Controle verslag van elektrische installaties op laagspanning en op zeer lage spanning

REF. 45/2025/115102/D02:1

DATUM VAN CONTROLE 28/08/2025 (9:00 - 11:00) AGENT Mateusz Bargielski
ADRES VAN CONTROLE Rue du Monténégro 53 (verdieping 1) - 1060 Saint-Gilles TYPE CONTROLE Controlebezoek verkoop oude installatie (8.4.2.)

BESLUIT : NIET CONFORM

Elementaire situatieschets en samenvattende beschrijving van de borden

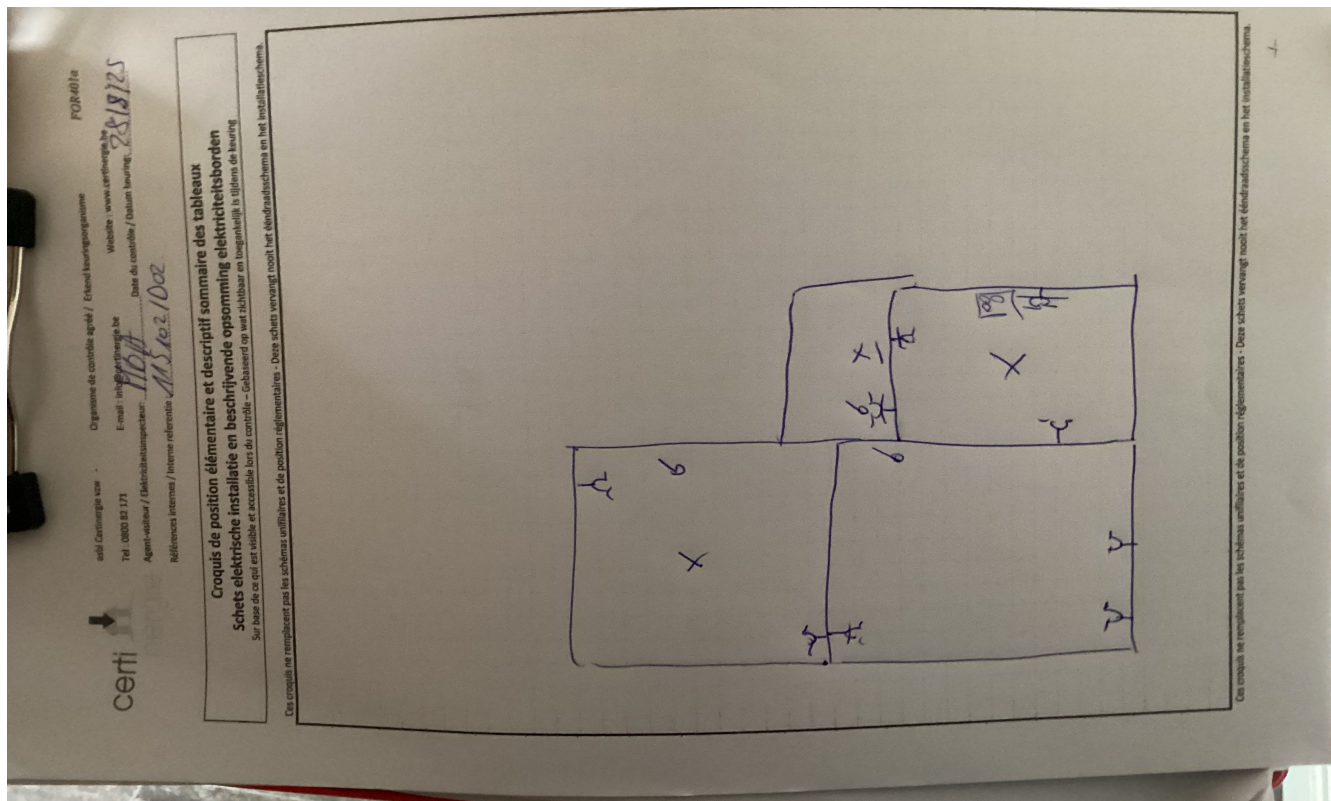
Opmerking: Deze schetsen vervangen de ééndraadsschema's niet alsook niet het situatieschema
